**ПАСПОРТ ДОСТУПНОСТИ
объекта социальной инфраструктуры (ОСИ)
№ _____**

- 1.1. Наименование (вид) объекта: муниципальное бюджетное учреждение дополнительного образования «Детская школа искусств № 4 г. Владивостока».
- 1.2. Адрес объекта: 690037, г. Владивосток, ул. Кюмшсва, 20а.
- 1.3. Сведения о размещении объекта:
- часть здания в цокольном этаже, 353,4 кв.м.
- наличие прилегающего земельного участка (да, нет): -
- 1.4. Год постройки здания 1962 г., последнего капитального ремонта: -.
- 1.5. Дата предстоящих плановых ремонтных работ: 2024-2028 г.г., капитального: -.

**АКТ ОБСЛЕДОВАНИЯ
объекта социальной инфраструктуры
К ПАСПОРТУ ДОСТУПНОСТИ ОСИ
№ _____**

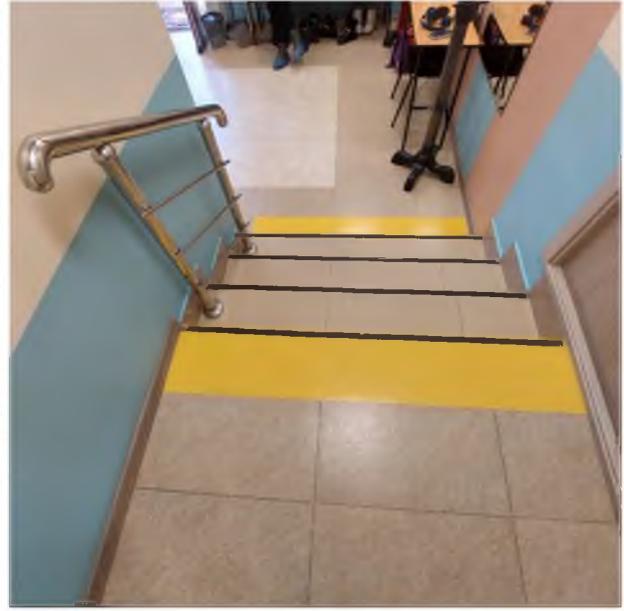
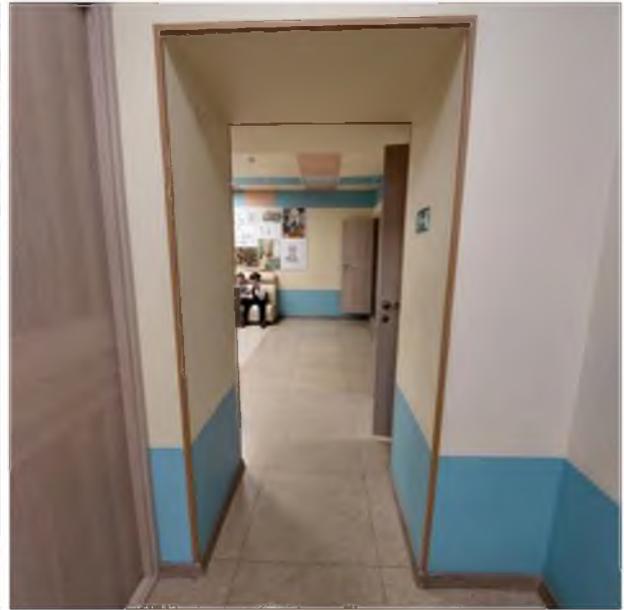
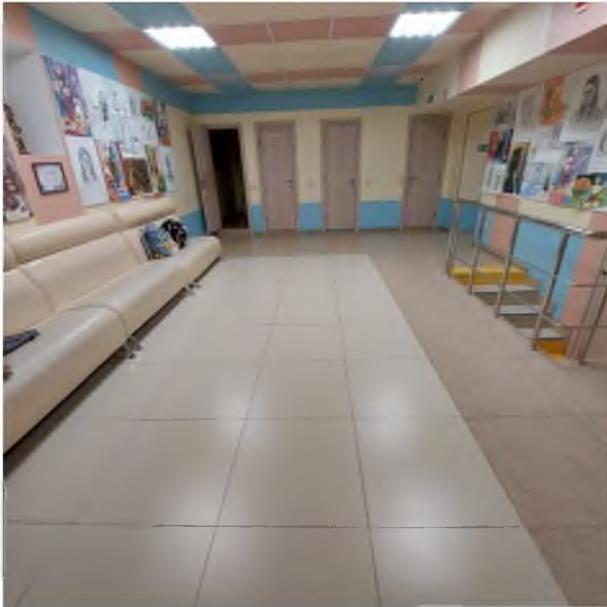
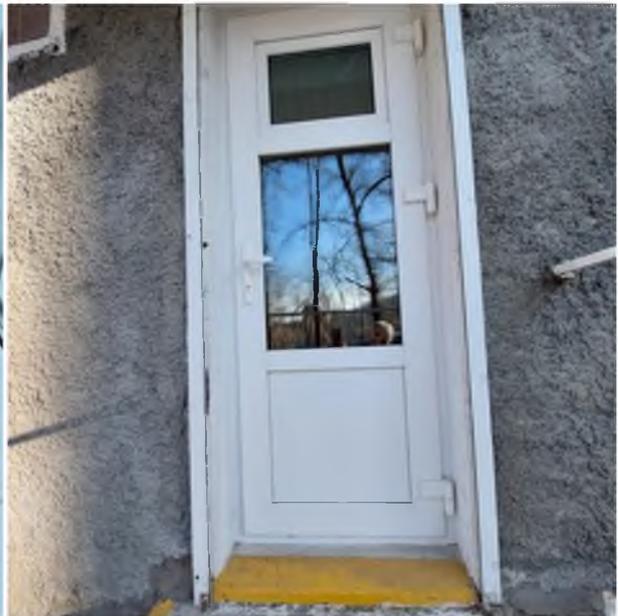
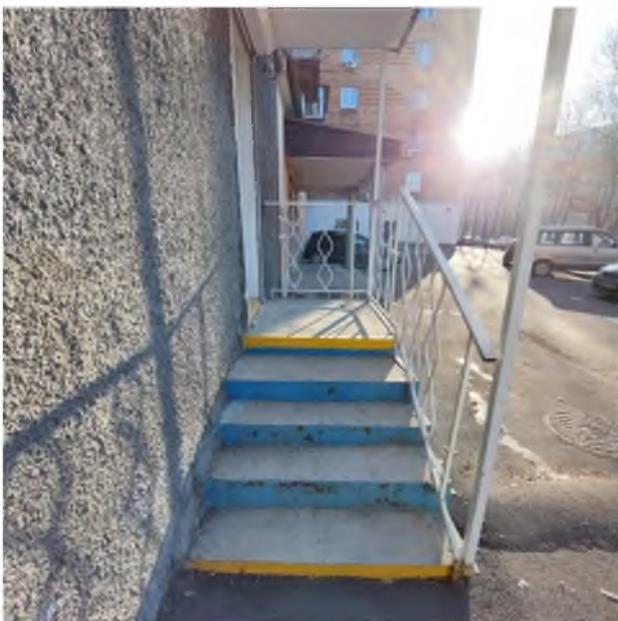
менее 0,9 м (0,66 м), высота порога более 0,014 м (0,05-0,06 м); - дверь и ручки на двери не контрастного цвета; - на стеклянной поверхности отсутствует контрастная маркировка; - на лестнице разная высота ступеней (0,065-0,16 м), ширина ступеней (0,27-0,43 м), высота поручней более 0,9 м (1,01-1,05 м); на поручне отсутствуют горизонтальные завершающие части на 0,3 м; поручень имеет травмоопасное окончание.		выход), допускается оставить в варианте исполнения. В случае чрезвычайных ситуаций при эвакуации инвалидов организовать оказание помощи со стороны сотрудника учреждения (назначить ответственное лицо, провести обучение).	
	ОБЩИЕ требования к зоне	Выделен наиболее рациональный (короткий и удобный) путь к зоне целевого назначения, наличие зоны отдыха на каждом доступном МГН этаже (в том числе и для инвалидов на креслах-колясках) на 2 - 3 места, наличие визуальной предупредительной информации о препятствии перед дверными проемами и входами на лестницы, наличие информации о схеме движения инвалидов по зданию.

На лестнице (слева от гардероба): произвести реконструкцию поручни в соответствии с требованиями п. 5.3 ГОСТ Р 51261-2022, п.п. 5.1.12, 5.1.13 СП 59.13330.2020, на крайних ступенях установить одну или несколько противоскользящих полос, контрастных с поверхностью ступени, общей шириной 0,08–0,1 м

В случае чрезвычайных ситуаций при эвакуации инвалидов через главный вход (ближайший выход) организовать оказание помощи со стороны сотрудника учреждения (назначить ответственное лицо, провести обучение).

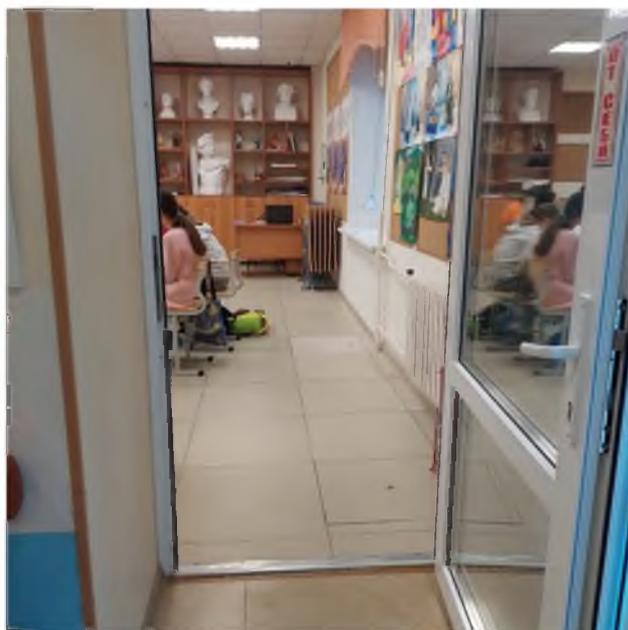
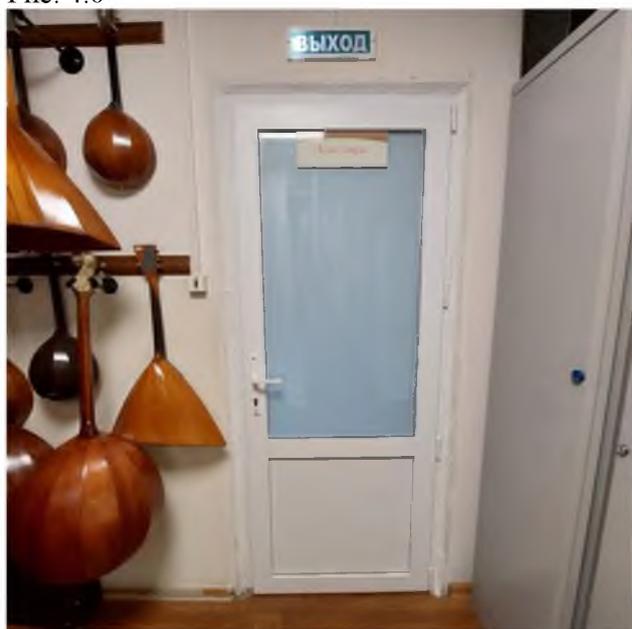
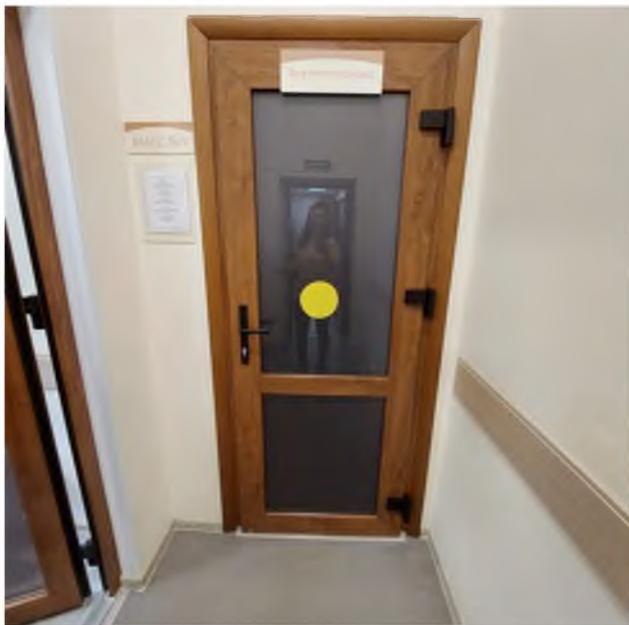
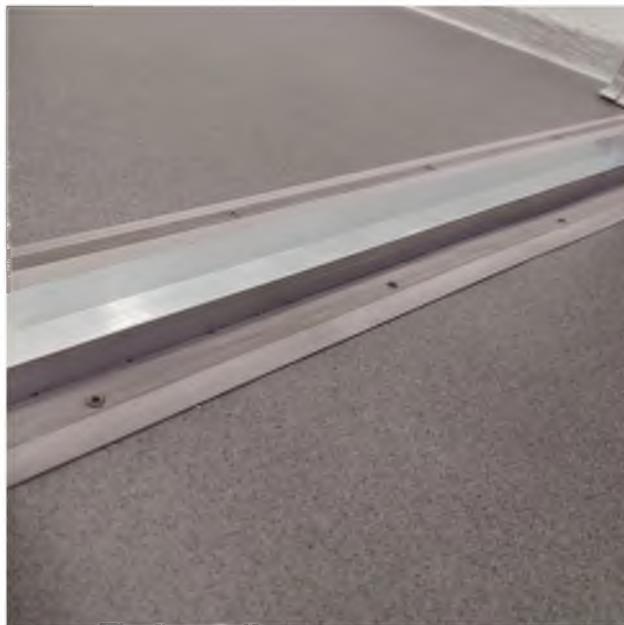
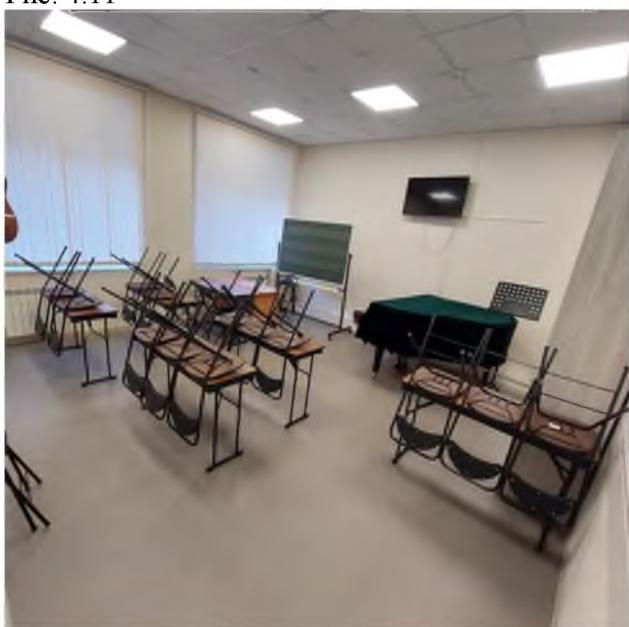
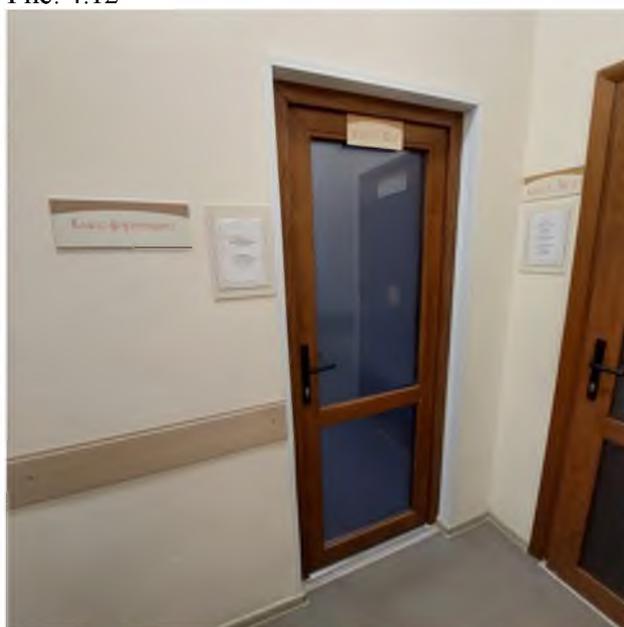
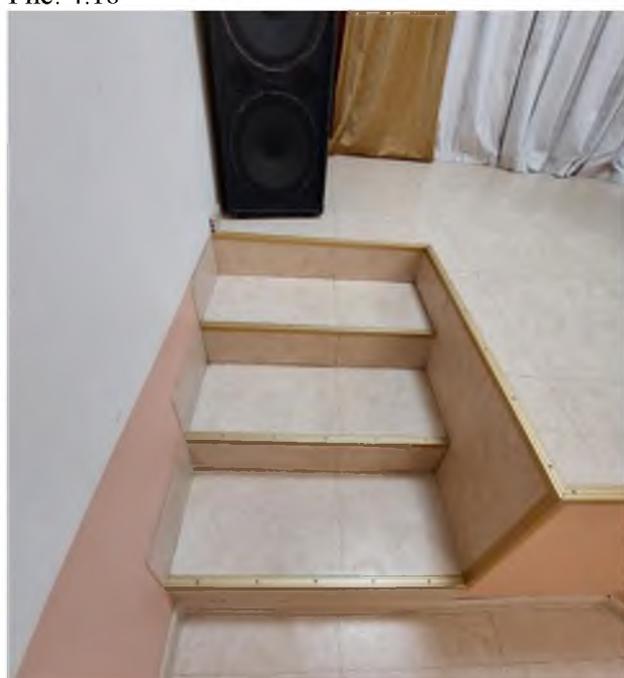
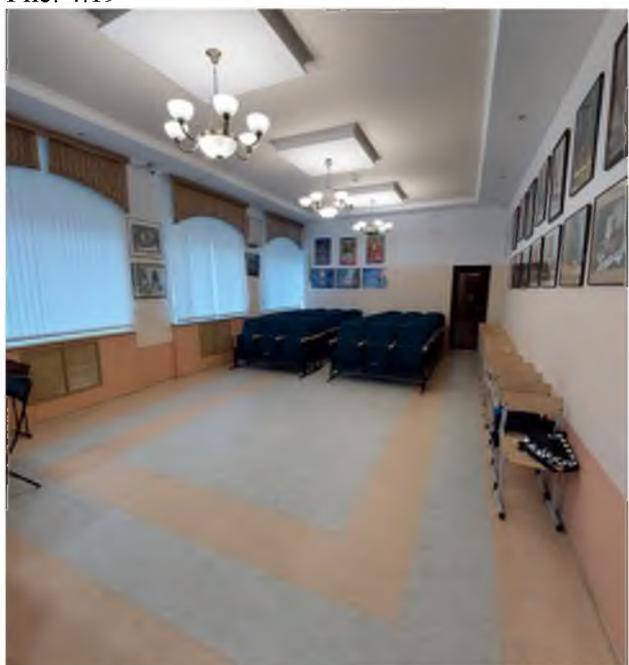
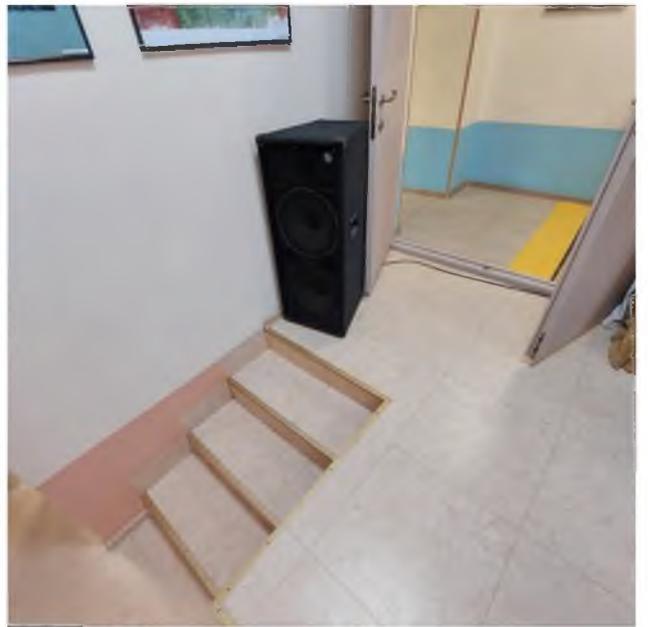
В концертном зале: ширина дверного проема менее 0,9 м (0,76 м), дверь не контрастна относительно цвета стен, информационная табличка о назначении помещения не дублируется шрифтом Брайля, отсутствуют сиденья с подлокотниками, отсутствует система усиления обеспечения разборчивости звуковой информации. На лестнице (на входе на сцену): разная высота ступеней (0,15-0,17 м), на крайних ступенях отсутствуют контрастные противоскользящие полосы, отсутствуют поручни, отсутствует пандус или подъемное устройство.

Возле гардеробной установить информационную табличку о назначении помещения, в т.ч. с использованием рельефно-линейного шрифта, а также рельефно-точечного шрифта Брайля (расположить на высоте от 1,2 до 1,6 м от уровня пола).

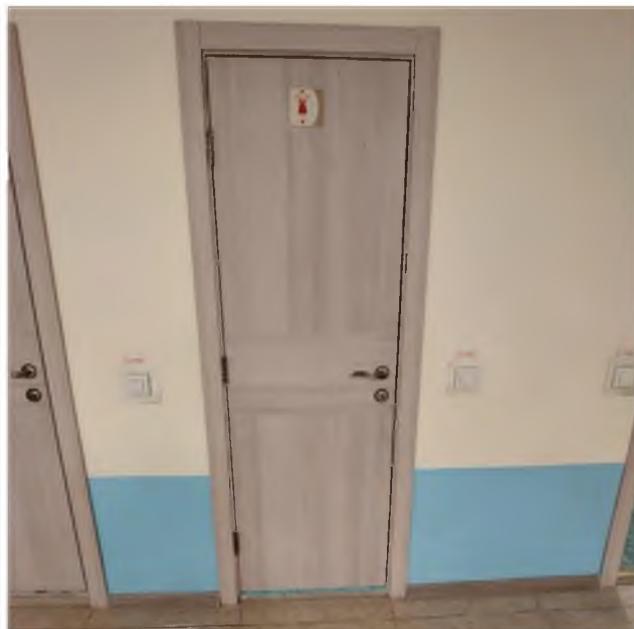
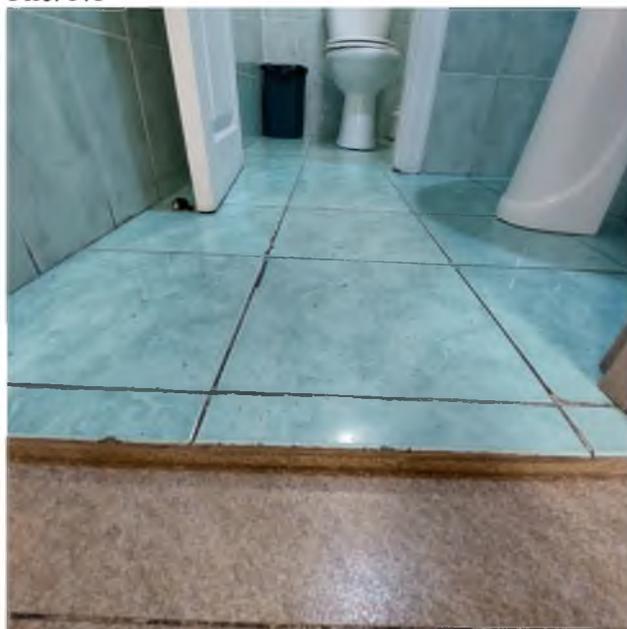
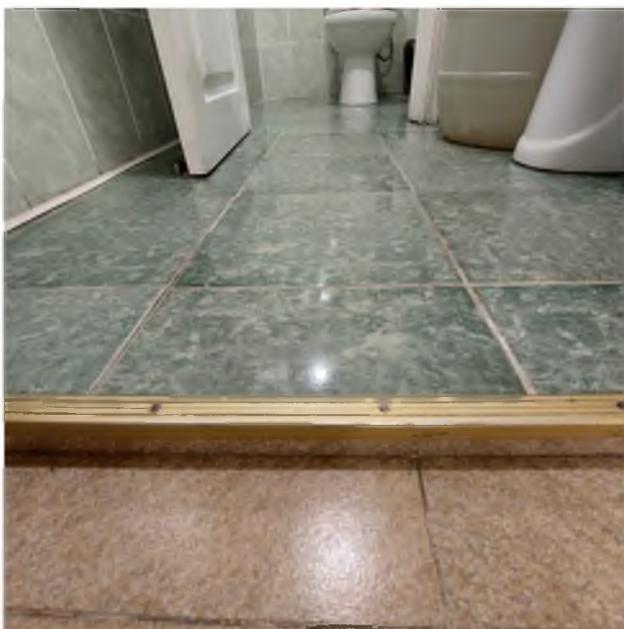
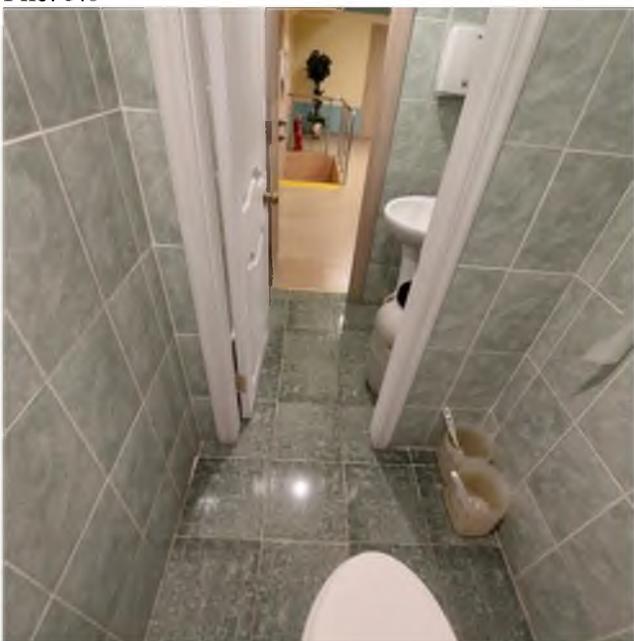
Габариты санитарно-гигиенических помещений менее 1,7x2,2 м (1,1x1,0 м, 1,1x1,2 м), отсутствуют места для разворота кресла-коляски. Двери снаружи (с обеих сторон) и выключатели не выделены контрастным цветом, а также не выделены контрастным цветом двери внутри помещений (с обеих сторон), ручки имеют формы, требующие значительных поворотов руки в запястье (круглые). Ширина дверей снаружи и внутри помещений менее 0,9 м (0,56 м), имеются пороги высотой более 0,014 м (0,04 м, 0,02 м). Установлены раковины с пьедесталами (глубина раковин менее 0,5 м), в помещении для мальчиков установлен кран с круглыми рукоятками, возле раковин отсутствуют поручни. Высота унитазов менее 0,45 м (0,38-0,43 м), возле унитазов отсутствуют поручни. Сбоку от унитазов отсутствуют крючки для одежды, костылей и других принадлежностей. Отсутствуют системы тревожной сигнализации или системы двухсторонней громкоговорящей связи. Отсутствует аварийное освещение.

После проведенных мероприятий по адаптации установить возле двери информационную тактильную табличку с использованием рельефно-линейного шрифта, а также рельефно-точечного шрифта Брайля (разместить со стороны дверной ручки на высоте от 1,2 до 1,6 м от уровня пола и на расстоянии 0,1 м от края таблички до края дверного проема).
